## 突入防止装置リコールのご案内

さて、今般、ご愛用いただいております弊社冷凍冷蔵車の突入防止装置におきまして、下記の不具合が判明致しましたので、国土交通省にリコールの届出を致しました。(リコール届出番号 4204)

リコール届出一覧表

## 改善箇所説明図

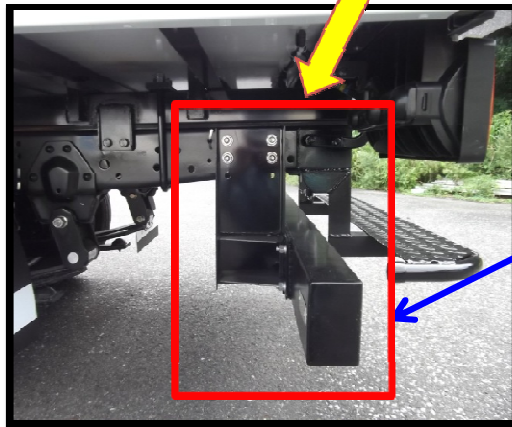
基準不適合発生箇所

内は交換する部品を示す

型式指定を受けた突入防止装置において、構成部品の一部の材質及びステーの取付位置が、型式指定を受けたものと異なっていたものがあつた。また、装置の生産において記録が必要とされる記録表の一部に、記載内容の不備が確認された。このため、装置の型式指定の要件を満足せず、道路運送車両法の保安基準に適合しないおそれがある。

全車両、装置の型式指定を受けた突入防止装置と交換する。

識別:改善実施済車両には、前壁右下部の製造銘板付近に対策済みNo.4204のステッカーを貼付けする。
